con la presente si inviano le Osservazioni contro il Progetto di un impianto eolico codice procedura ID 13034 denominato "Energia Sorano" ubicato nel comune di Sorano (GR) costituito da 8 (otto) aerogeneratori di potenza nominale 6,2 MW per un totale di 43,4 MW con relative opere connesse ed infrastrutture indispensabili.

Modulo per la presentazione delle osservazioni per i piani/programmi/progetti sottoposti a procedimenti di valutazione ambientale di competenza statale

“Progetto di un nuovo parco eolico, denominato “Energia Sorano”, costituito da n.8 aerogeneratori, ciascuno di potenza nominale pari a 6,2 MW, per una potenza complessiva di 43,4 MW da realizzarsi nel comune di Sorano (GR) e relative opere di connessione”

TESTO DELLE OSSERVAZIONI

Analisi delle Pale Eoliche in Progetto ed Esistenti

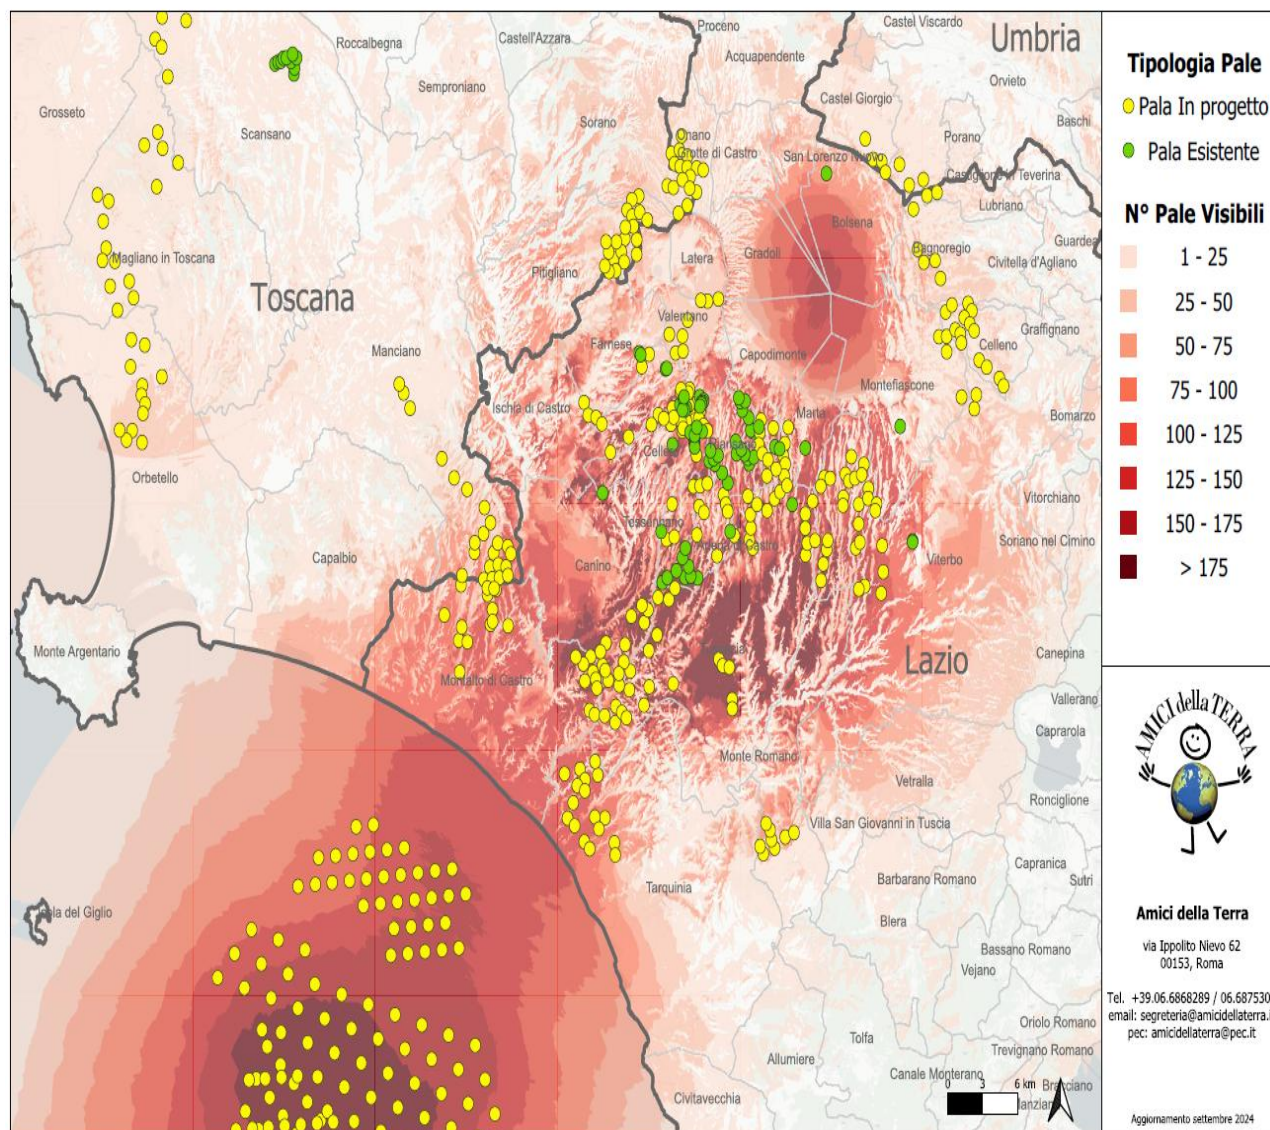
In questa elaborazione sono visibili **621** pale, di cui **540** in progetto e **79** esistenti. Del totale, **7** ricadono in Umbria, **92** in Toscana e **522** nel Lazio.

Le **540** pale in progetto sono suddivise in **42** progetti, **1** in Umbria, **8** in Toscana e **33** nel Lazio.

Delle **218** pale off-shore previste al largo di Tarquinia, solamente **92** sono visibili in questa elaborazione. Le restanti sono poco più a Sud.

Cartografia della Rete Ecologica Natura 2000 tratta dall' "Ambito 20 Bassa Maremma e ripiani tufacei" del PIT Toscana.

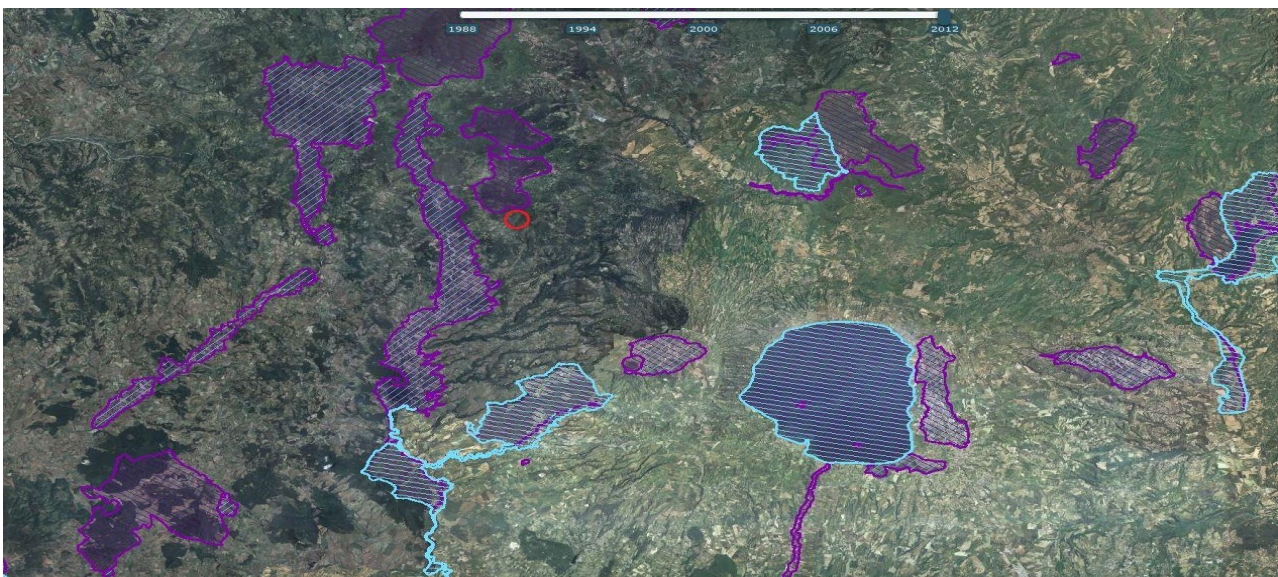
Dalla cartografia estratta dal PIT della Regione Toscana, Ambito 20 "Bassa Maremma e ripiani tufacei" riprodotta nella pagine seguente, si evince chiaramente che l'impianto eolico Energia Sorano è fortemente in pattante sulla Rete Ecologica europea "Natura 2000" senza contare che oltre ai siti e ai corridoi ecologici regionali si verrebbe a trovare anche ad interferire pesantemente con la direttrice di connettività ecologica interregionale che vede interessate le ZPS nonchè IBA di Selva del Lamone e Monti di Castro e il Lago di Bolsena, la Zps Caldera di Latera ed altri. Impatti che verrebbero aumentati dalla notevole taglia degli aerogeneratori progettati inoltre ad un'altitudine di 830-950 metri.

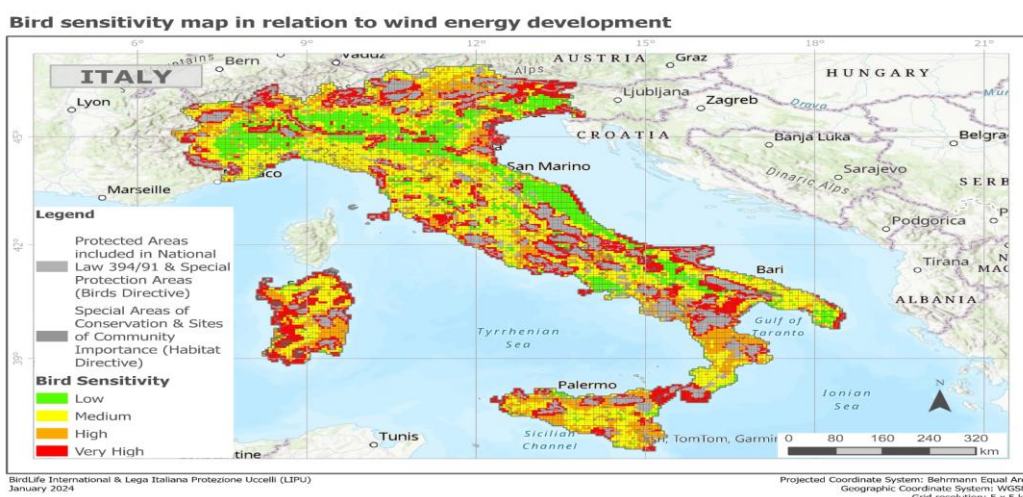
La mappa elaborata dalla LIPU di cui si riproduce anche un particolare è a ulteriore autorevole riprova che l'assenza di interferenze con i siti della Rete Natura 2000 sostenuta dalla proponente è profondamente errata. Infatti dal particolare della mappa, riportato qui sotto, se confrontato con i colori della legenda della mappa completa si evince facilmente che la zona in cui si verrebbe ad insediare l'impianto industriale è a media (giallo), alta (arancione) e veramente alta sensibilità (rosso) per l'avifauna.

Il cerchio blu nell'immagine indica la zona in cui ricadrebbe l'impianto eolico industriale "Energia Sorano".

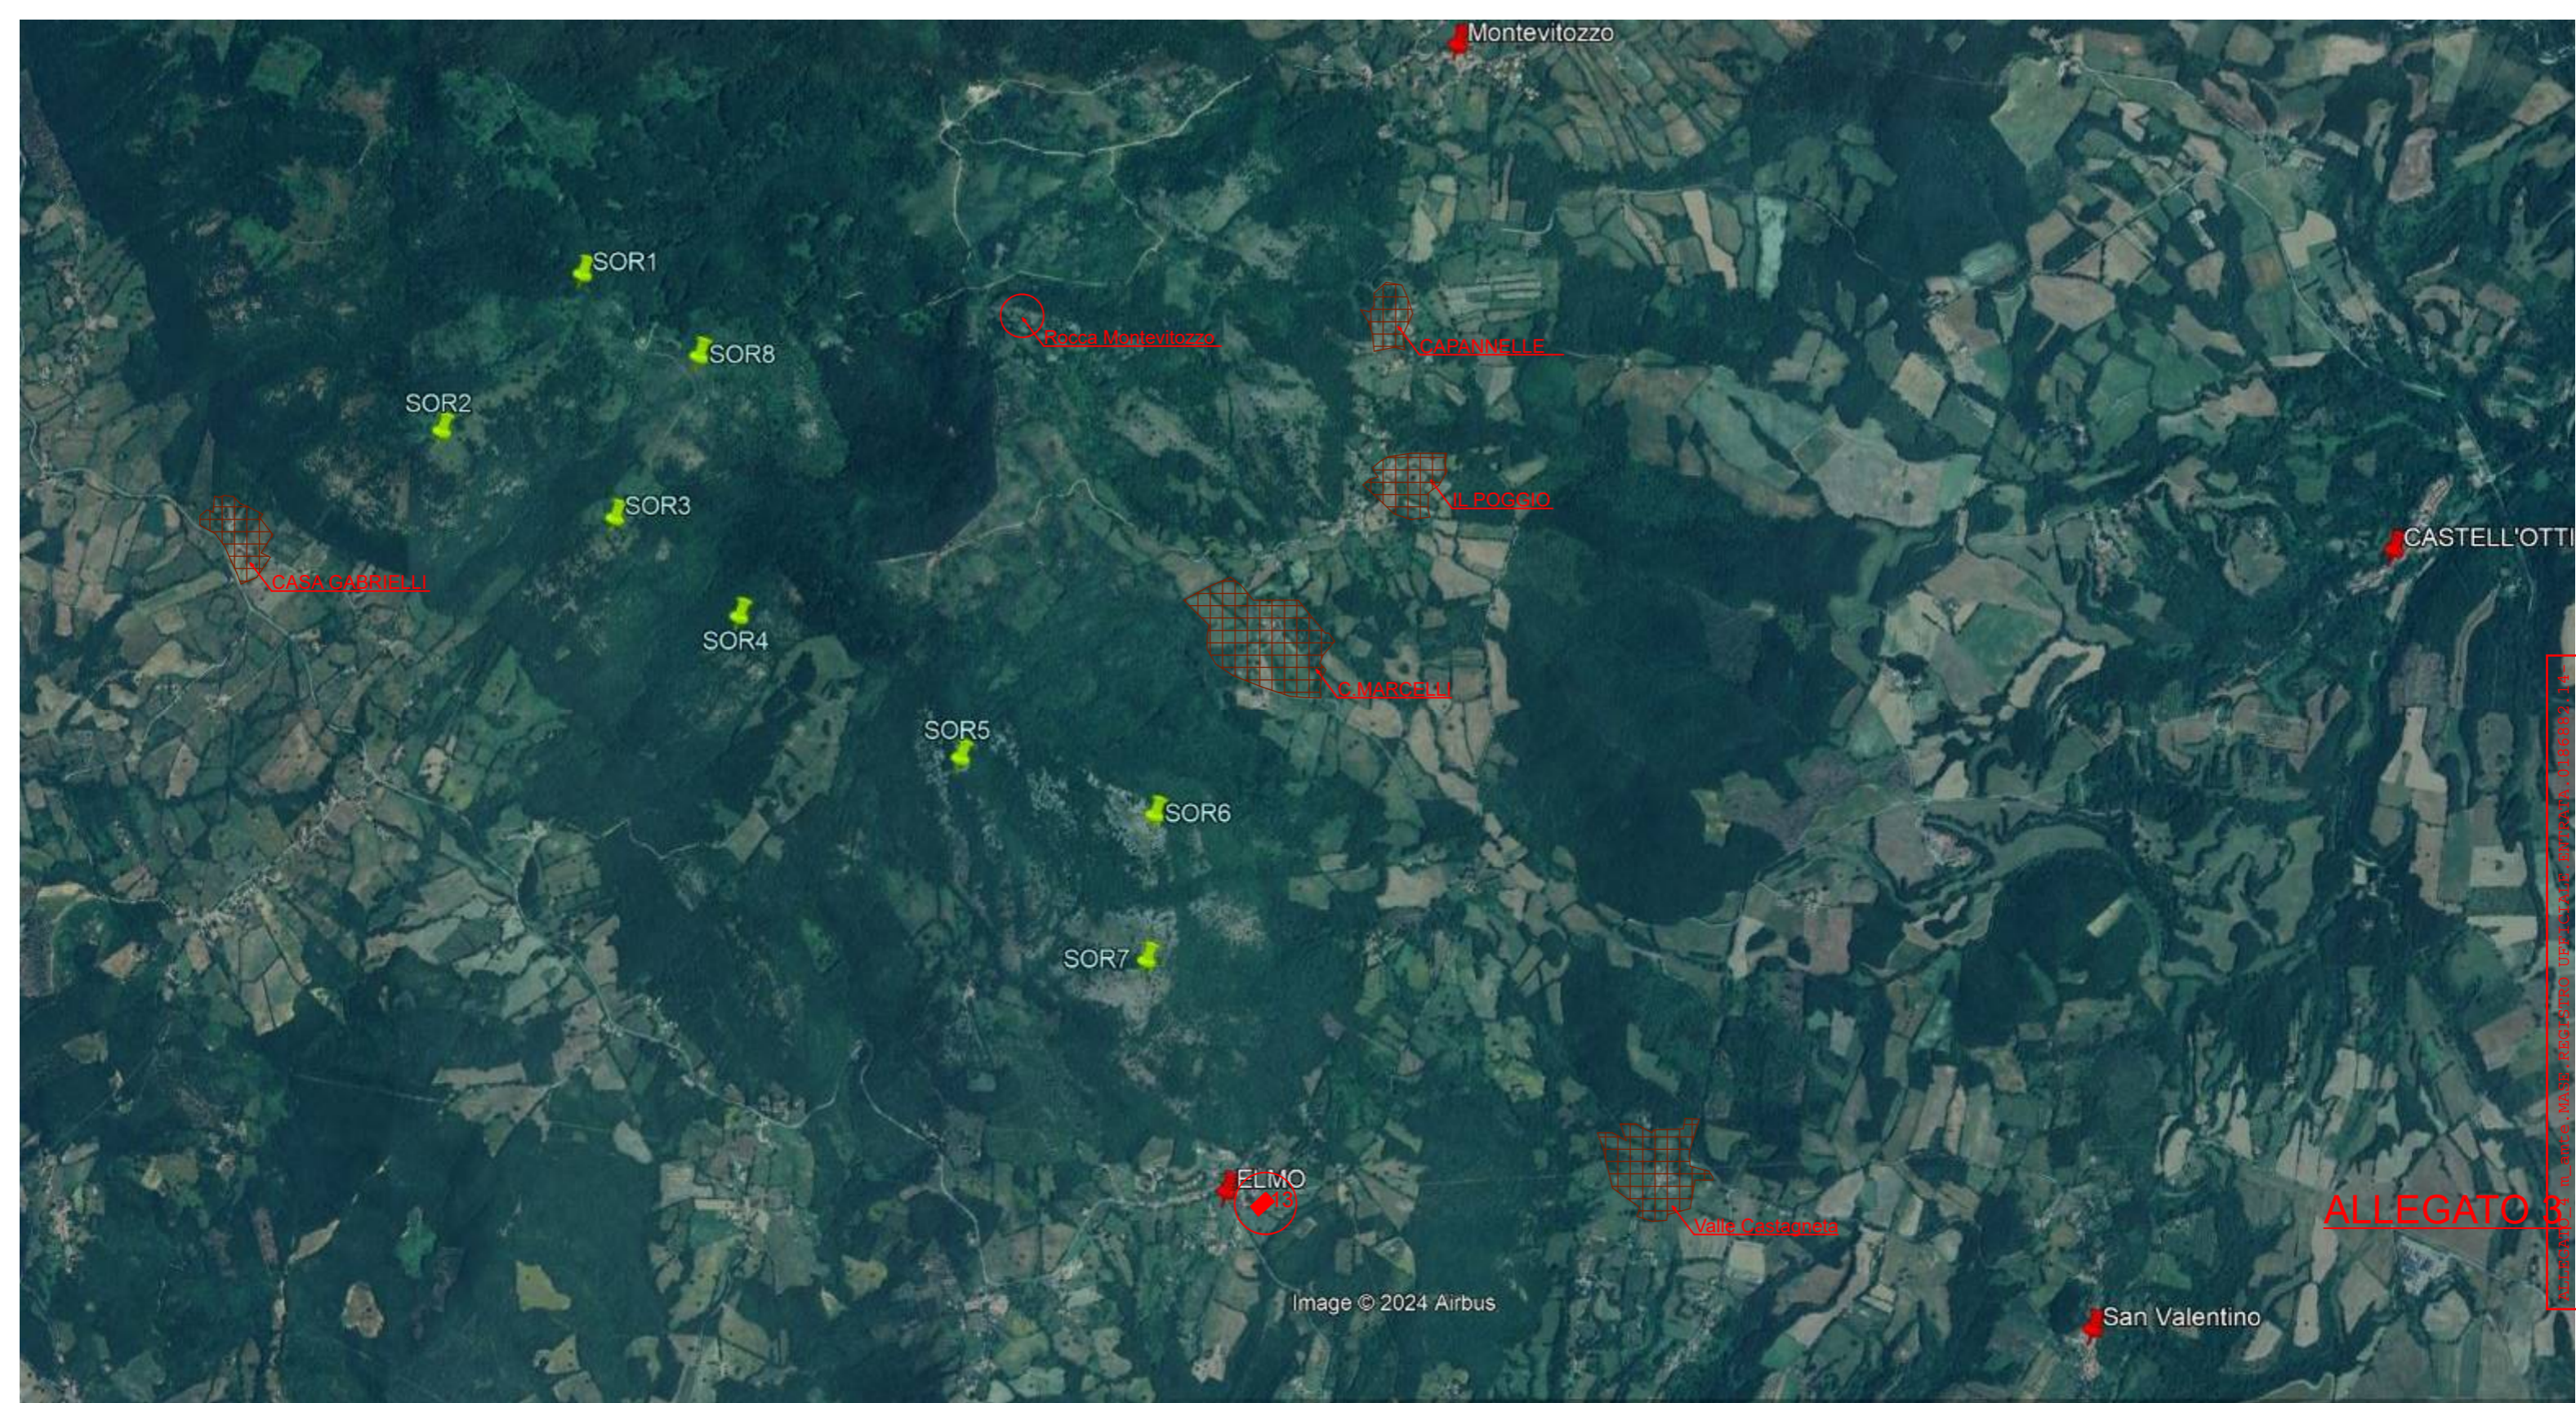
Il progetto insiste su un'area vincolata dal 1923 per protezione idrogeologica, con rischi legati a interventi sul terreno come disboscamenti e scavi.

Gran parte delle opere in progetto cade in area riconosciuta a protezione idrogeologica sin dall'R.D. 3267 del 1923, confermata come area boscata nel 2016 e con DCR 93/2018 con conseguente vincolo idrogeologico. Il Vincolo idrogeologico sottopone a tutela le aree territoriali che per effetto di interventi quali, ad esempio, disboscamenti o movimenti di terreno, scavi per plinti, allargamenti dei tratturi possono, con danno pubblico subire denudazioni, perdere la stabilità o turbare il regime delle acque).

ALLEGATO 3 - ELABORAZIONE DEL PAESAGGIO URBANO E DEL NUCLEO RURALE COMPRESI EDIFICI DI VALORE ARCHIT. PAESAGGISTICO E/O STORICO-CULTURALE

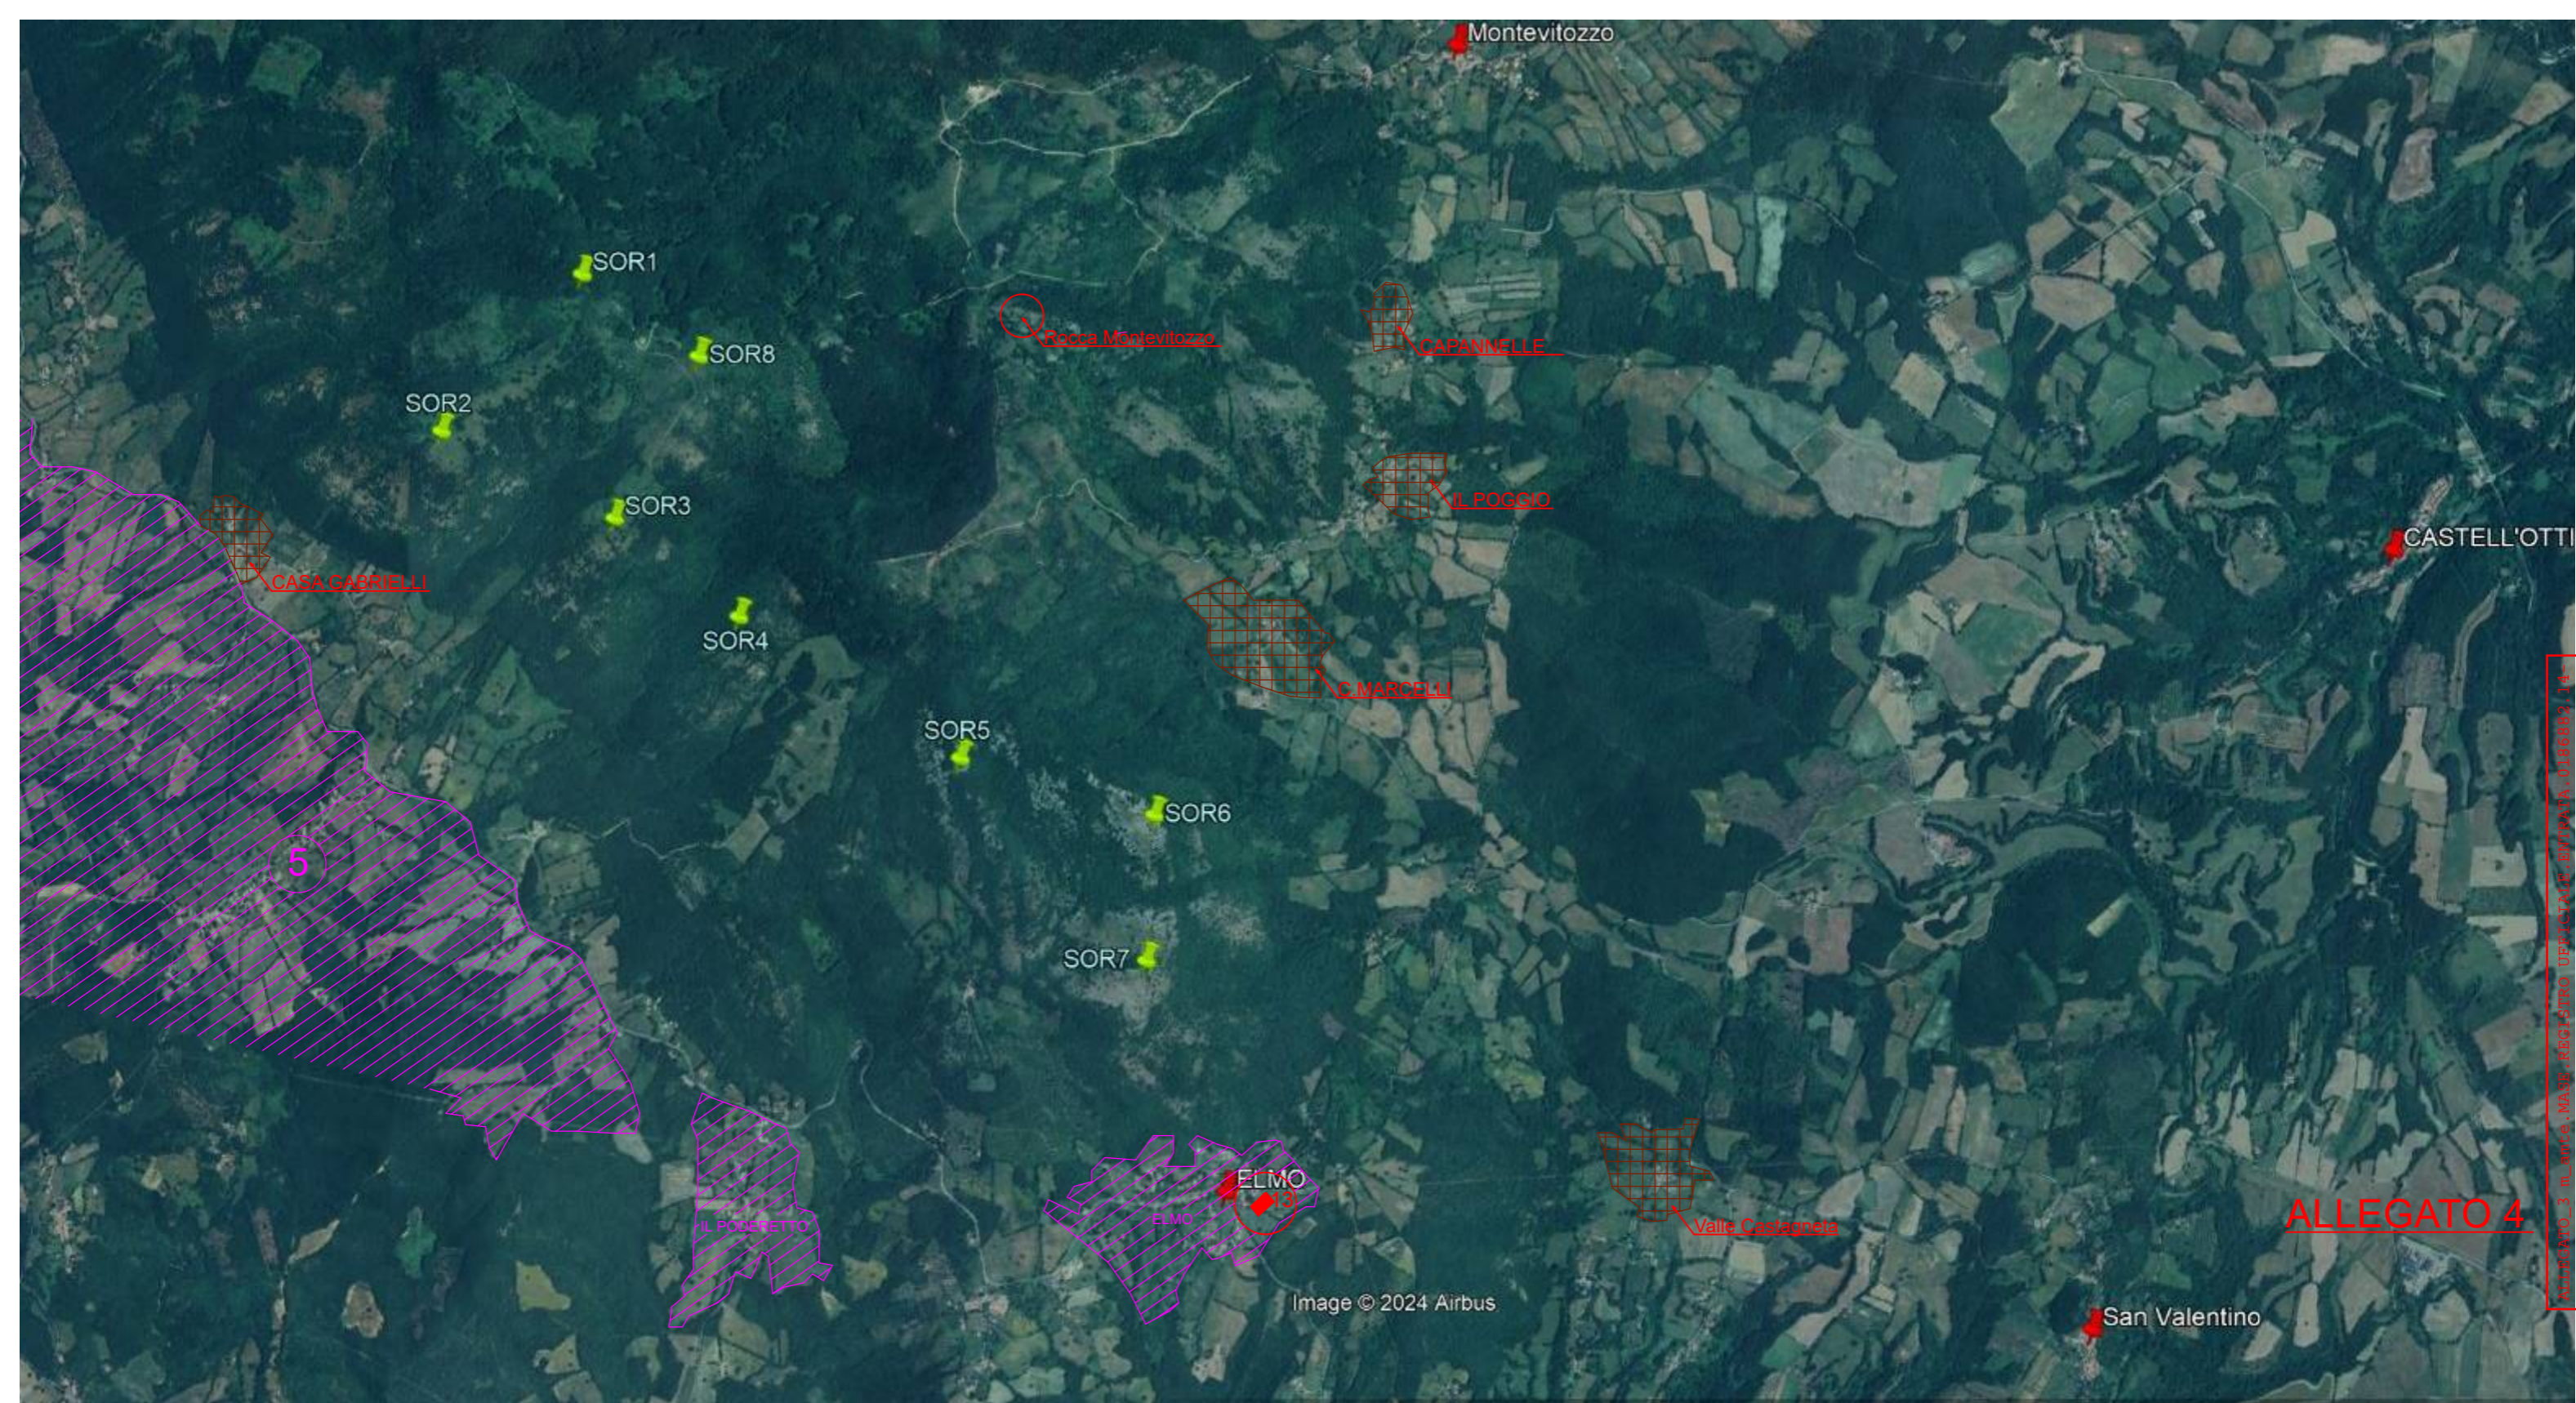
Gli aerogeneratori nn. 5, 6 e 7 ricadono nelle fasce di rispetto di 3 km ex art. 136 del CBC “Pertinenze paesaggistiche del Centro Storico e del Nucleo rurale” della località “Valle Castagneta”.

Tutti gli aerogeneratori, tranne il n. 2, ricadono nelle fasce di rispetto di 3 km ex art. 136 del CBC “Pertinenze paesaggistiche del Centro Storico e del Nucleo rurale” delle località “Le Capannelle”, “Zona Marcelli” e “il Poggio”.

Sull’ abitato Elmo impattano gli aerogeneratori nn. 4,5,6 e 7. A riguardo dei numerosi impatti per un’analisi più dettagliata delle distanze da Beni culturali e paesaggistici si rimanda agli Allegati nn. 3 e 4 alle presenti Osservazioni.
